Statens vegvesen

Behandlande eining: Region vest	Sakshandsamar/telefon: Tone Bøyum / 55516792	Vår referanse: 16/183877-3	Dykkar referanse:	Vår dato: 07.03.2017
------------------------------------	---	-------------------------------	-------------------	-------------------------

Avkøyrslø – Utvida bruk – Fv. 397 – Gnr. 212 bnr. 1 – Lindås kommune

PRINSIPPSKISSE

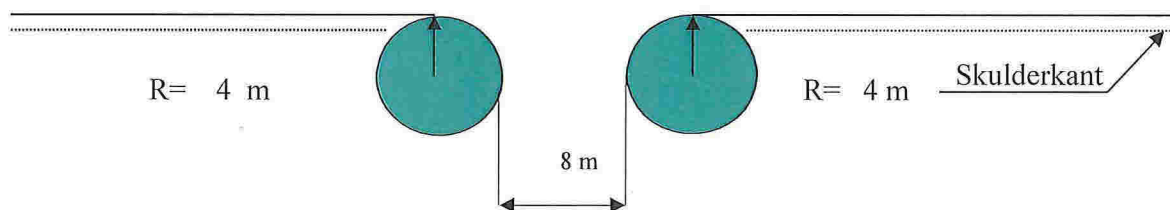
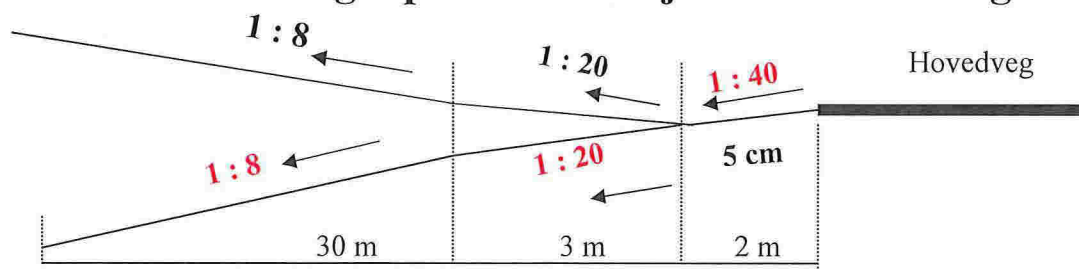
1. Løyve gjeld til ny utleigebustad på eigedomen.
2. Avkøyrslø skal vere ferdig bygd i samsvar med våre vilkår nedanfor, og deretter kontrollert og godkjent av Statens vegvesen innan 3 – tre – år frå datoen på dette vedtaket, elles fell tilsegna bort.
3. Avkøyrslø må opparbeidast i samsvar med vedlagte prinsippsskisser og *Forskrift om alminnelige regler om bygging og vedlikehold av avkøyrslø frå offentlig veg*, som ligg på lovdata.no.
4. Frisikt 1,1 meter over bakken 4 meter inn i avkøyrslø skal vere minimum 45 meter til begge sider av køyrebana. Det skal ikkje vere sikthindrande element over 0,5 meter i planet mellom avkøyrslø og fv. 397.
5. Svingradius skal vere 4 meter. Svingradius skal markerast tydeleg. Det smalaste punktet i avkøyrslø skal vere rundt 8 meter.

6. Stigningskrav går fram av vedlagte skisse. Vi vil her spesielt gjere merksam på at avkøyrsla skal ha fall frå hovudvegen på 5 cm dei første 2 meterane. Krav til helling må haldast frå køyrebanekant og 5 meter inn i avkøyrsla.

Avkøyrslø - Fv. 397 - Gnr. 212 bnr. 1 - Lindås
	Illustrasjon avkøyrslø
	22.02.2017
	Målestokk 1:500
Statens vegvesen

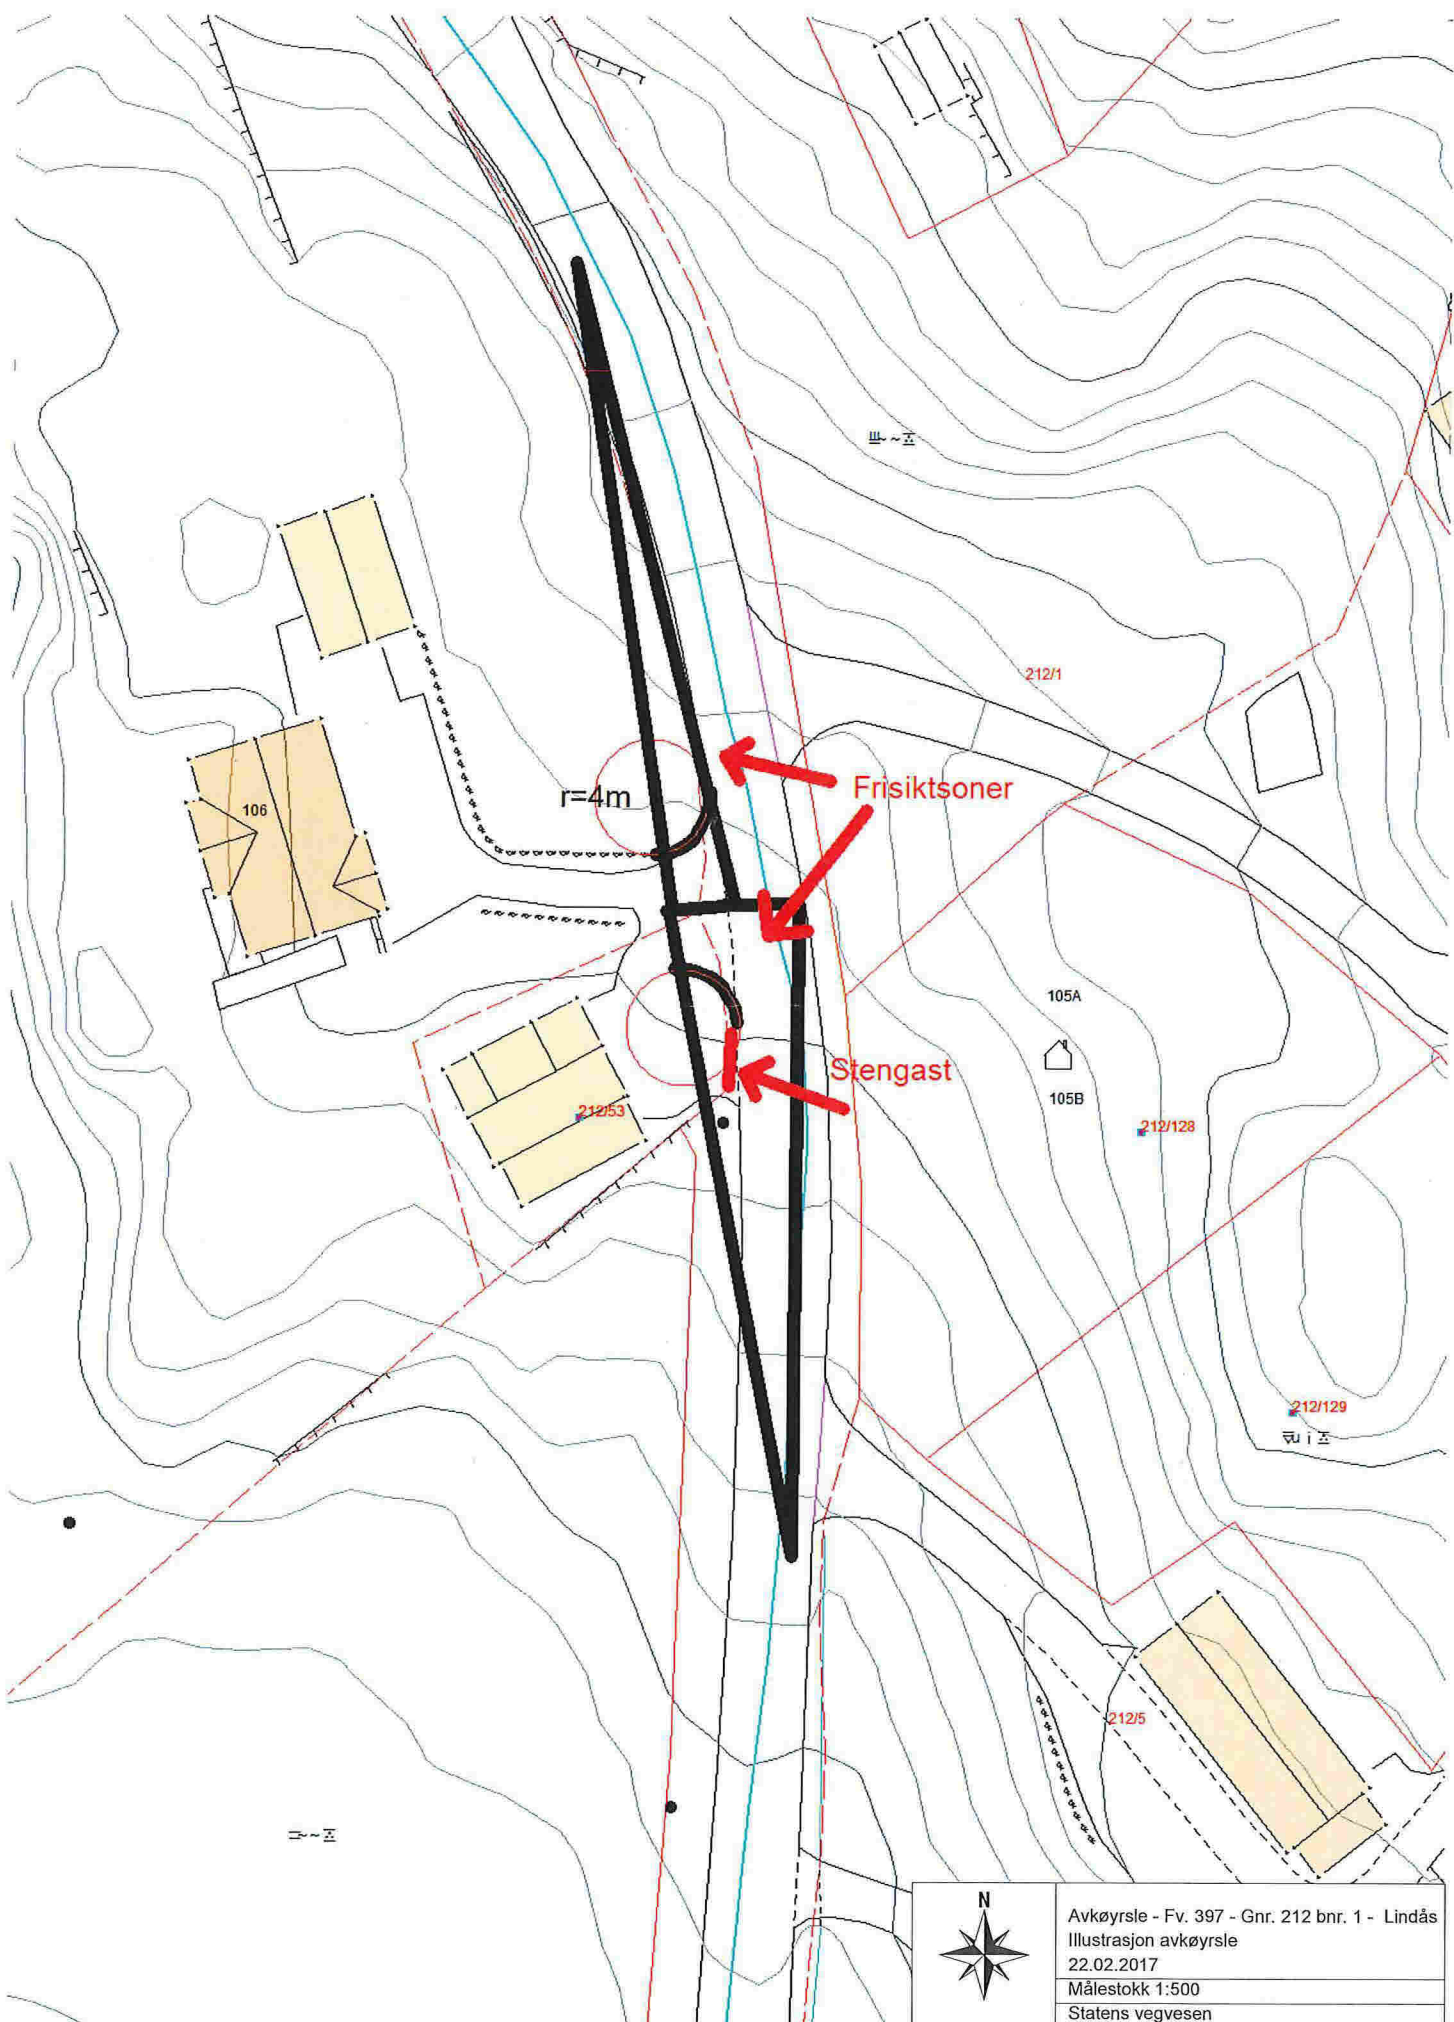
7. Det må vere snu- og manøvreringsareal på eigen grunn. Det er ikkje tillate å parkere i frisiktsonene.
8. Avkøyrslpunktet vart målt til 19 meter. Det er særleg viktig for oss dette vert snevra inn jf. vedlagte illustrasjon. Dette kan til dømes utformast som ei grøft mellom fylkesveg og parkeringsplassen, eller som grasareal med støypekant rundt. Vi kan akseptere mindre avvik frå prinsippskisse / illustrasjon, slik at avkøyrsla vert plassert der det er mest hensiktsmessig i høve til eigedomane og tilkomst til desse. Vi ber om å få tilsendt forslag for løysing til utforming og plassering av avkøyrsla. Tilsendte framlegg til utforming må vere teikna i rett målestokk.
